**Conseil économique et social**

**Forum mondial de l'harmonisation  
des Règlements concernant les véhicules****158<sup>e</sup> session**

**Examen et vote par l'AC.3 des projets de Règlements techniques mondiaux  
ou des projets d'amendements à des Règlements techniques mondiaux existants****Proposition d'amendement 1 au RTM n° 5 (Prescriptions  
mondiales harmonisées sur les systèmes d'autodiagnostic  
sur les véhicules utilitaires lourds (OBD))****Communication du Groupe de travail de la pollution et de l'énergie\***

«Figure 4  
**Défaut de fonctionnement de classe A – activation de l'indicateur du témoin de défaut et des compteurs du témoin de défaut**

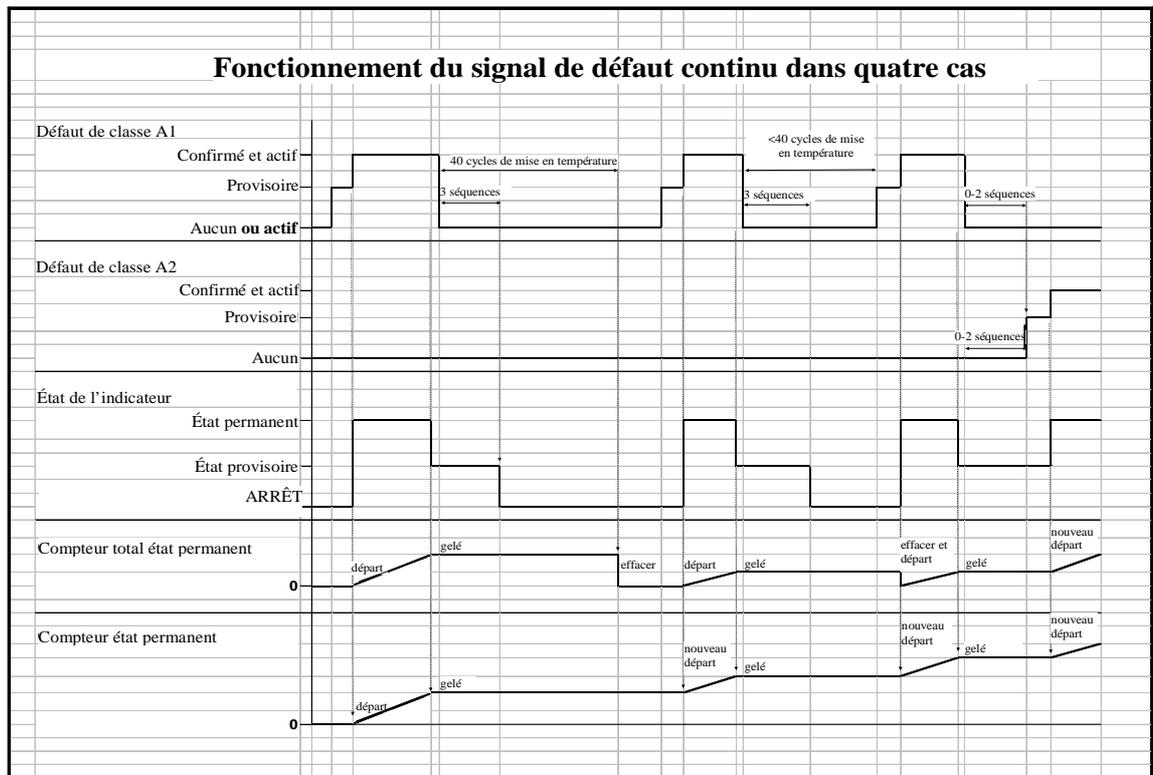
*Figure 4*, modifier comme suit:

Note: Des informations détaillées relatives à la désactivation du signal continu de défaut sont données dans la figure 4 bis ci-dessous dans le cas spécifique où un état potentiel est présent».

«Figure 4 bis  
**Illustration du principe de désactivation du signal de défaut continu**

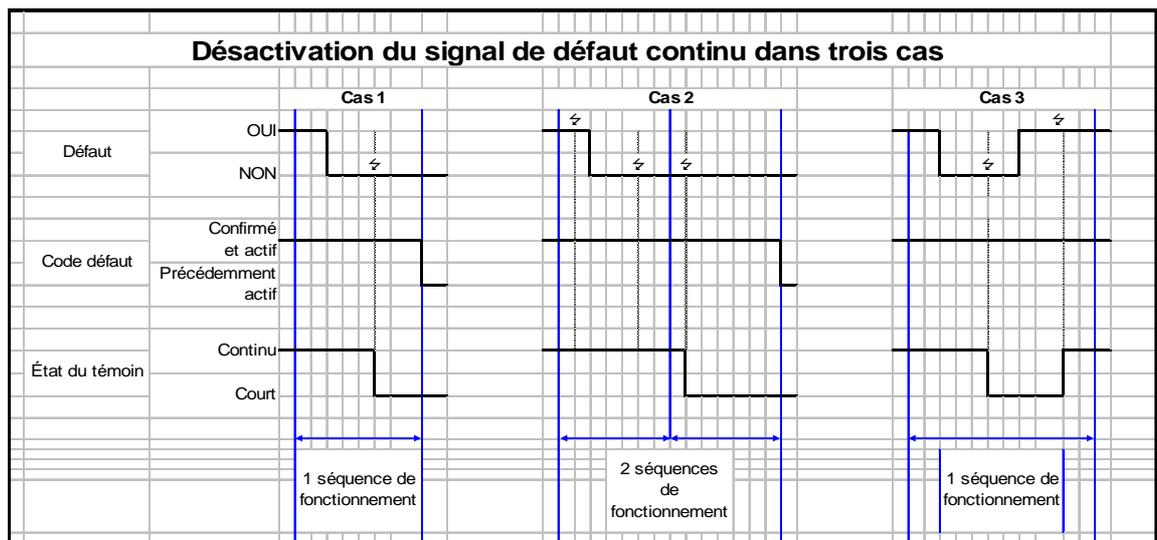
Insérer une nouvelle figure 4 bis, comme suit:

- ↯ Point où commence la surveillance du défaut de fonctionnement en question.
- M Séquence de fonctionnement lors de laquelle le programme de surveillance conclut qu'un défaut confirmé et actif n'est plus présent.
- Cas 1 Cas où le programme de surveillance ne conclut pas à la présence d'un défaut lors de la séquence de fonctionnement M.
- Cas 2 Cas où le programme de surveillance a précédemment conclu à la présence d'un défaut lors de la séquence de fonctionnement M.
- Cas 3 Cas où le programme de surveillance conclut lors de la séquence de fonctionnement M à la présence d'un défaut après avoir d'abord conclu à son absence».
